**III/1096 Čtyřkoly, rekonstrukce mostu ev.č. 1096-1**

**221 / 2**

**3.3**

## Změnový list

Skála strana Pyšely – výkop pro základ OP4

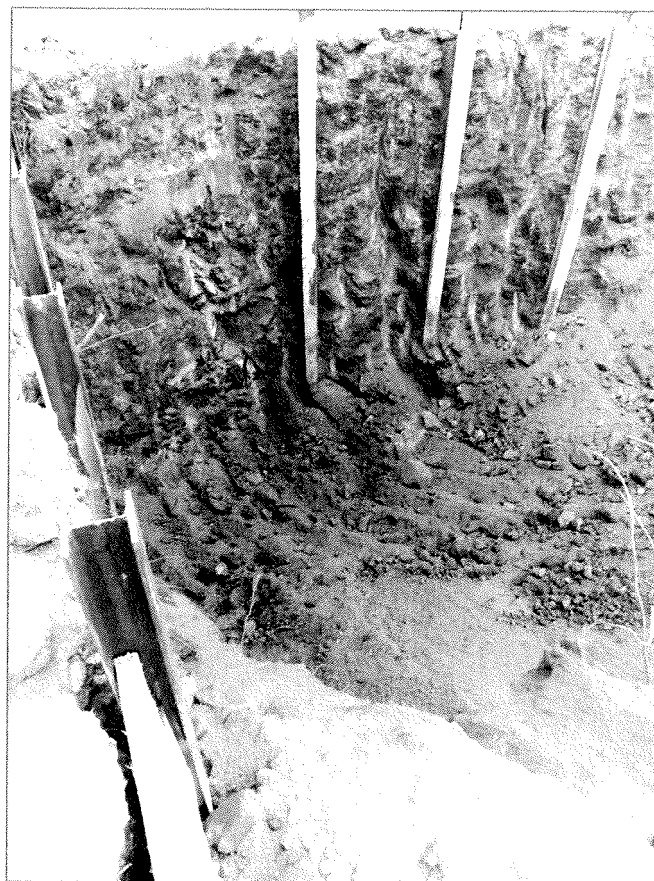
Při provádění zemních prací bylo zjištěno, že třída těžitelnosti zemin uvažovaná v PDPS neodpovídá skutečnosti. Na základě toho byl přizván znalec z oboru geologie, který vypracoval znalecký posudek klasifikace těžitelnosti zemin (v příloze ZBV), z jehož závěru vyplývá, že více jak 75% horniny odpovídá z hlediska těžitelnosti a rozpojitelosti třídě III. ve smyslu ČSN 73 6133. Z tohoto důvodu bylo částečně množství v položkách vykopávek přeřazeno z tř. I do tř. III.

**Dle odborného odhadu převyšuje vytěžený profil více jak 75% vyšší třídy těžitelnosti, považuje se tudíž celý sledovaný profil za třídu III. z hlediska těžitelnosti a rozpojitelnosti ve smyslu ČSN 73 6133.**

Tloušťka frézinku + TAHOKOV

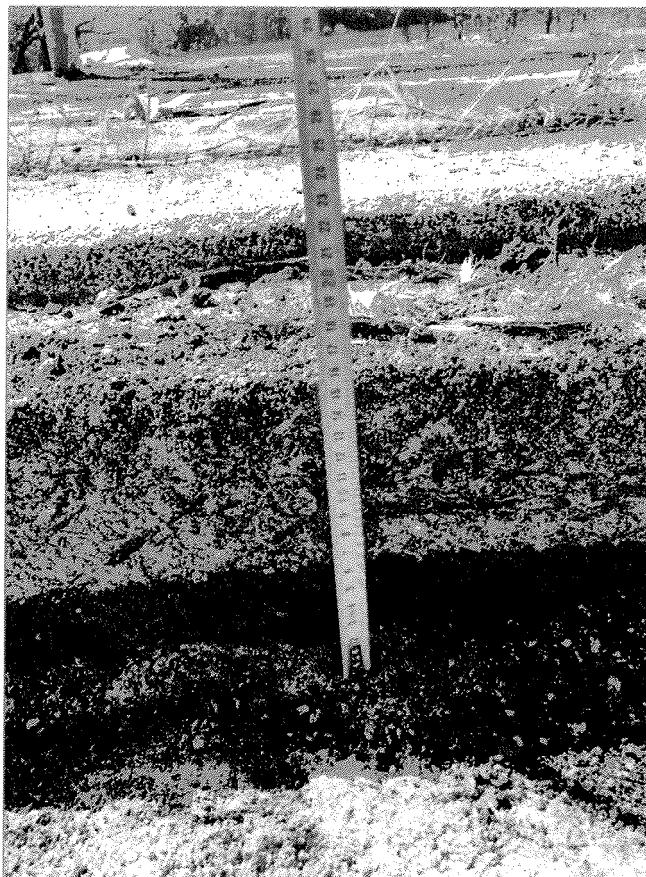
Při frézování vozovky na mostě bylo zjištěno, že tl. frézované vozovky je ve skutečnosti 150 mm, v PDPS byl uveden odhad tl. pouze 50 mm. Dále byla v asfaltové vrstvě zastížena výztužná síť TAHOKOV, z tohoto důvodu byl frézink odvezen na skládku.
